# 大洗研究所廃棄物管理事業変更許可申請における 審査会合の質問回答

令和4年7月14日

国立研究開発法人日本原子力研究開発機構  
高速炉・新型炉研究開発部門 大洗研究所  
環境保全部

核燃料施設等の新規規制基準適合性に係る審査会合(第444回)(令和4年6月6日)において、日本原子力研究開発機構大洗研究所廃棄物管理施設に係る事業変更許可申請について概要説明を行い、3件の質問事項を得た。

## 使用の停止に係るプロセス

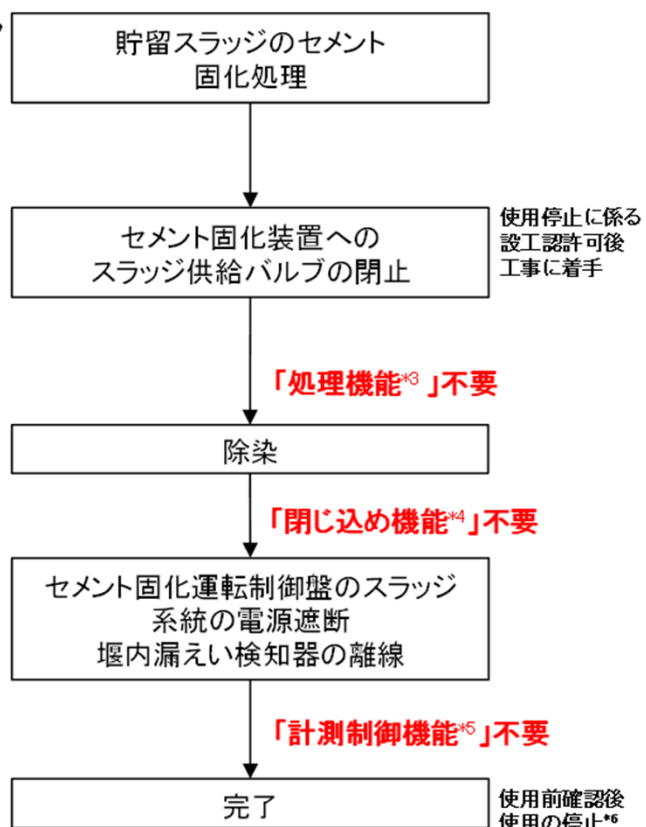
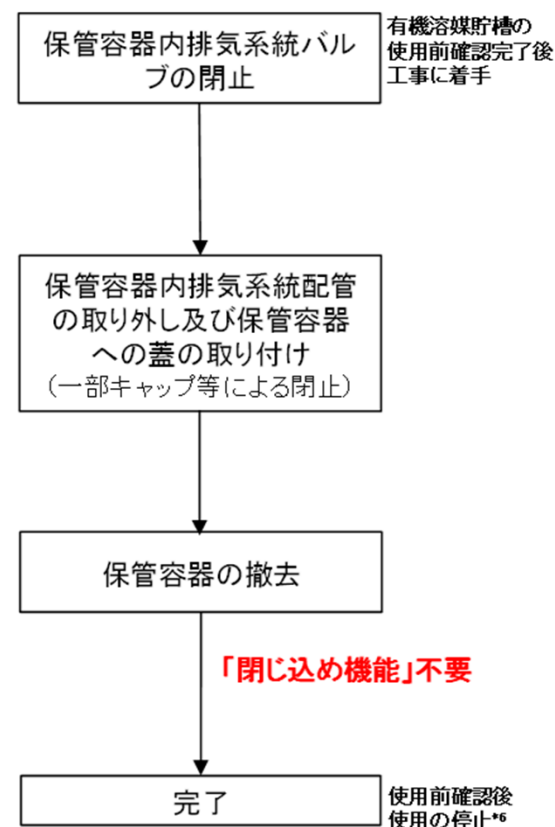
有機廃液一時格納庫及び化学処理装置(一部)の使用の停止について、今後の工事工程、方法及び設工認の申請時期を明確にすること。

化学処理装置等の使用停止については、処理対象の廃液の処理が廃液蒸発装置Ⅰで実施可能であるため、使用停止に係る設工認の認可をもって使用停止のための工事に着手する。  
化学処理装置等の使用停止は、竜巻対策としての本設工認における適合性確認と関連していることから、使用停止に係る設工認は、現在申請中の設工認とは別に申請し対応する。また、有機廃液一時格納庫も併せて補正する。

使用停止に当たっては、添付の使用停止に係るプロセスに従って「閉じ込め機能」、「処理機能」、「計測制御機能」及び「放射線管理機能」等の機能が不要となる措置を講じる。
